Plan 0454.00 - Detaljregulering for forretning og bustad i Storgata 19-23, Bryne sentrum

19.06.2020/ 13.11.2020

Oppsummering og kommentarer til merknader etter høring.

Sol-/skyggediagram for henholdsvis 21. juni klokken 18 og 21. mars klokken 15:

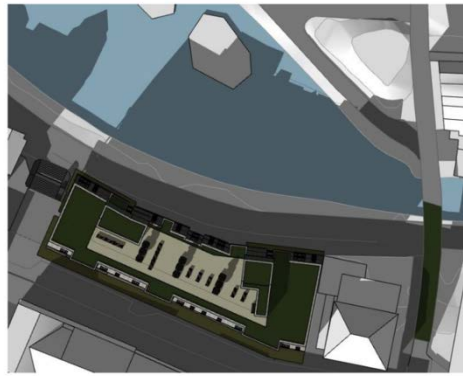
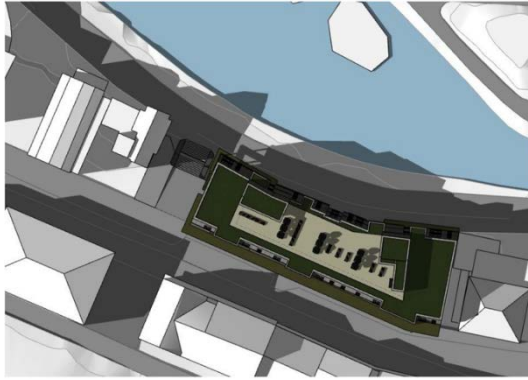
Ertkjern er gårdeier for Storgata 28 og bor selv i planområdet. Han er positiv til utvikling av den eldre bygningsmassen i Bryne sentrum, men mener at kommunedelplanen for Bryne sentrum må legges til grunn for denne utviklingen. Han påpeker at planforslaget er i strid med både intensjoner og bestemmelser i kommunedelplanen, og viser konkret til at bygget vil bli høyere enn det som kommunedelplanen åpner for. Han råder at planforslaget bearbejdes slik at det forholder seg til de rammene som ligger i kommunedelplanen.

Skyggeeffekt og virkning: Snittet under viser situasjonen med bebyggelsen på nordsiden av Storgata. Trappetårn og heissjakt er plassert mot Lauritz Bellesens gate og gir dermed tilnærmet ingen effekt for beboere i Storgata. Skyggediagram på måletidspunkt 21. mars klokken 15 og 21. juni klokken 18 viser at det blir minimal skyggevirkning av prosjektet på omkringliggende bebyggelse.
